主動安全升級通報

Technical Service Notice

RALLYE FORGED WHEEL KIT | 10吋鍛造拉力輪圈組 後卡鉗座升級更換說

TSN No. FASS-TSN-2026-03

03 升級

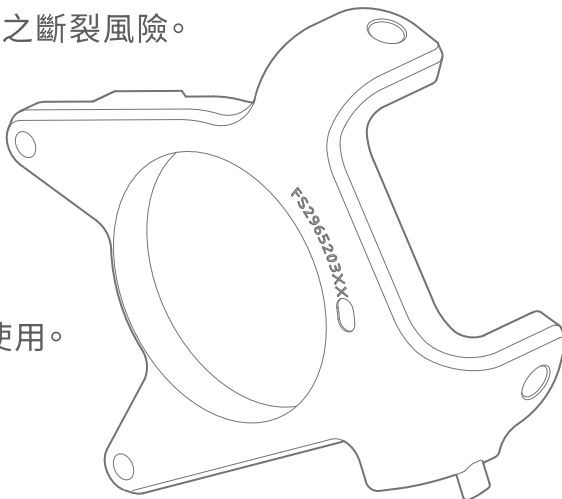
後卡鉗座為對應 Brembo 後卡鉗配置使用之零件。

FASS 於既有產品檢視中，評估原後卡鉗座需進行安全升級，以降低該配置持續使用時可能產生之斷裂風險。

改良後卡鉗座已完成設計與製作。

FASS 將提供改良後卡鉗座 供升級更換使用。
